MEMOIRE EXPLICATIF

Objet: Mémoire explicatif en réponse à l'avis de la MRAe n°MRAe2020APGE43 délibéré sur le projet de remplacement du générateur charbon par un générateur Bois déchets de classe B au sein de la chaufferie Croix-Rouge / Val de Murigny à REIMS (51) porté par la société SOCCRAM.

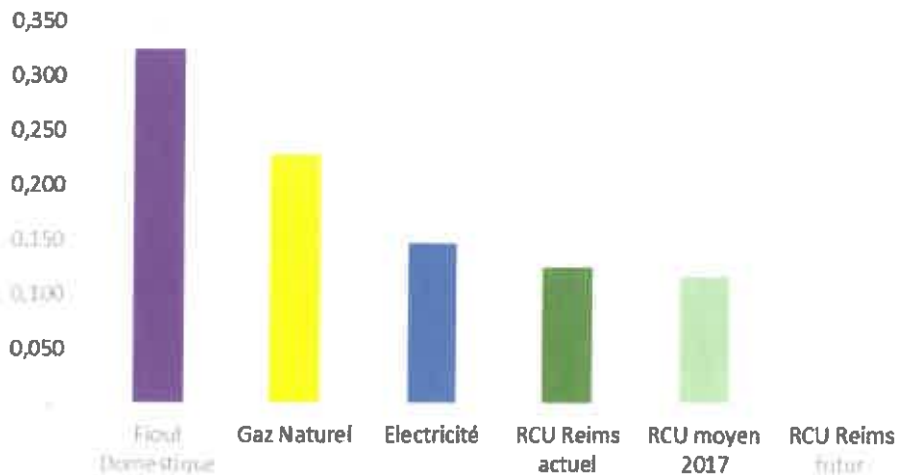
L'Ae recommande à l'exploitant de présenter une comparaison des émissions de CO2 entre chauffage urbain et autres technologies de chauffage individuel ramenées au même indicateur, par exemple à la production rendue au public (kWh utile).

Nous avons retenu comme source pour les valeurs de comparaison la page suivante :

Ci-dessous les facteurs d'émission utilisés pour les calculs ainsi qu'en commentaire certaines précisions ; il est à noter qu'afin d'avoir des éléments comparables nous avons ramené toutes les valeurs à un facteur d'émission par MWh utile, et non par MWh primaire.

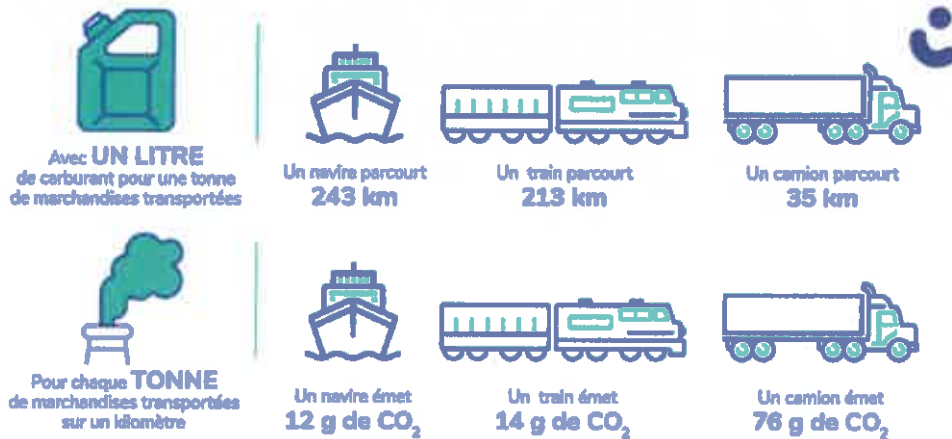
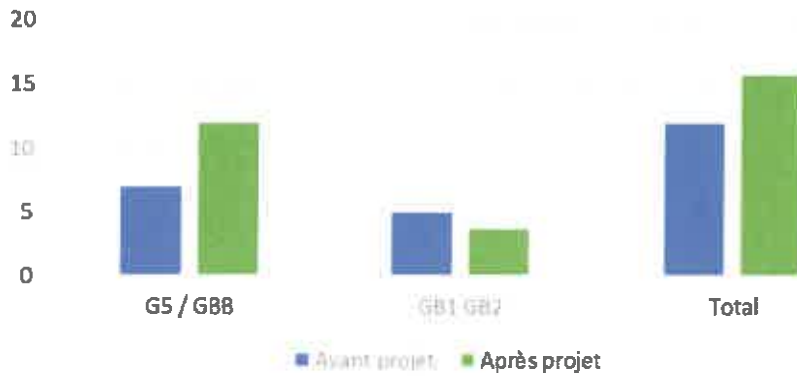
L'Ac rappelle que les approvisionnements doivent faire partie du projet global et que les impacts des transports doivent être évalués depuis les sites de production de déchets de Bois B jusqu'à l'évacuation finale des cendres de combustion.

Nous constatons une baisse de l'impact environnemental du trafic routier à l'échelle du grand Est.

Dans la situation pointe listée ci-dessus nous passons d'une référence à 12 camions dont 7 charbon totalisant 1650 KM à une situation projetée de 15,75 camions dont 12 Bois B totalisant 907,5 KM.

Il est à noter que nous n'avons calculé cet écart que sur le trajet aller ; il est vraisemblable que cet impact soit encore plus fort si nous comptons l'aller + le retour.

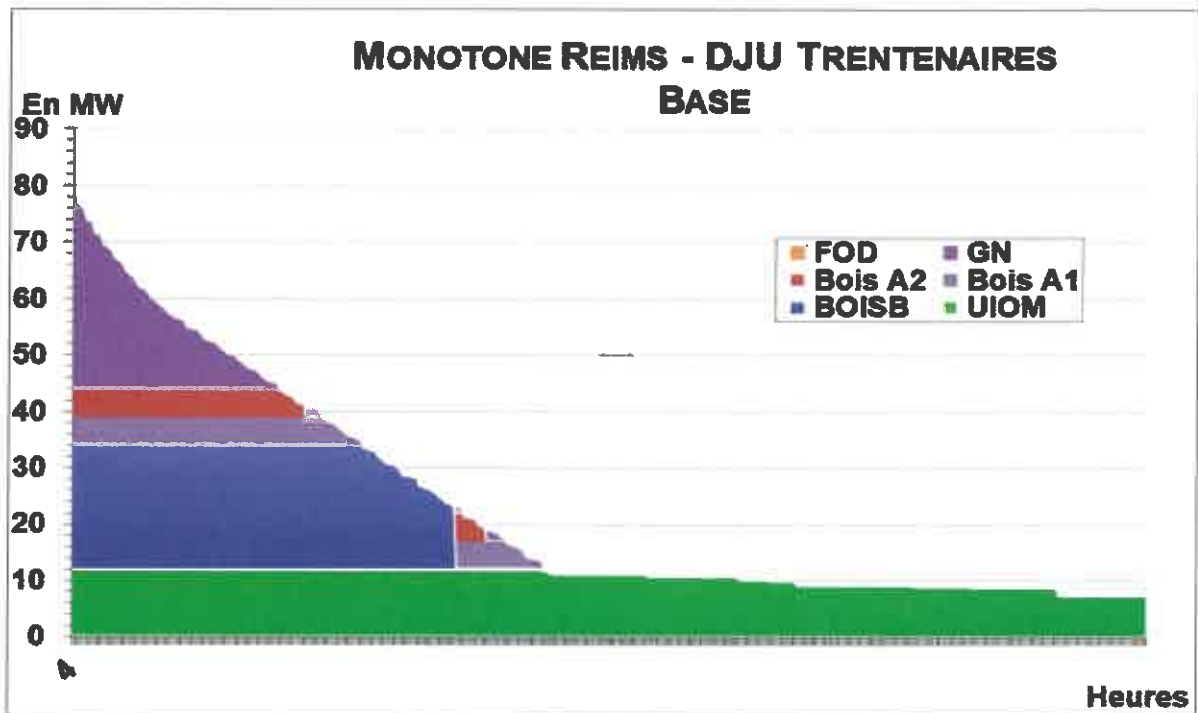
L'Ac s'est interrogée sur le paramètre pris en compte [dans le calcul du mix énergétique] et invite l'exploitant à préciser le critère retenu pour ce calcul.

Le calcul de la mixité est réalisé sur la base de l'énergie fournie aux abonnés.

Il correspond à la part de chaque combustible sur le nombre de MWh fournis sur l'année.

Ci-dessous vous trouverez la courbe monotone pour les appels de puissance prévus dans le projet, incluant les développements envisagés à court et moyen terme.

Pour le modèle projeté, la mixité correspond à la surface dans la courbe monotone de chaque générateur [puissance instantanée x heures de fonctionnement → énergie fournie au réseau]
